合肥创新川润光伏科技有限公司 1.5MW 分 布式光伏发电项目 监理初检报告

合肥创新川润光伏科技有限公司 1.5MW 分布式光伏发电项目监理项目部

监理初验缺陷整改反馈表

监理初检问题清单

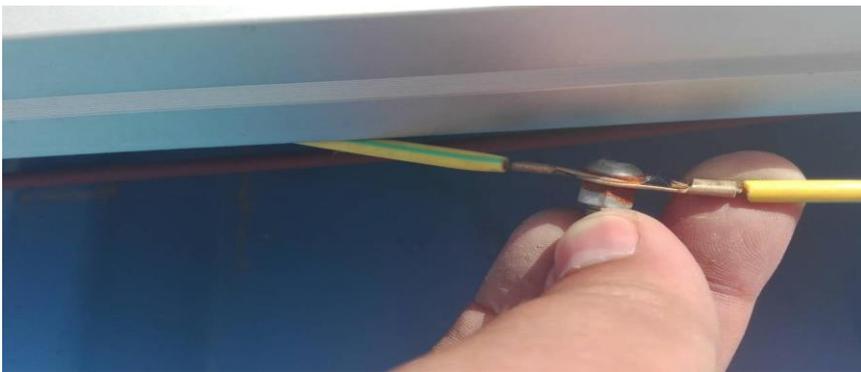
- 18、屋面接地未做接地电阻实验。
- 19、屋面组件未按照图纸要求两端接地。
- 20、屋面组件边压安装不牢固。
- 21、箱变基础内、电缆沟内有大量积水。
- 22、屋面部分电缆保护软管保护不到位。
- 23、屋面部分 MC4 接头紧固不到位。

24、屋面电缆桥架盖板个别固定不牢固。
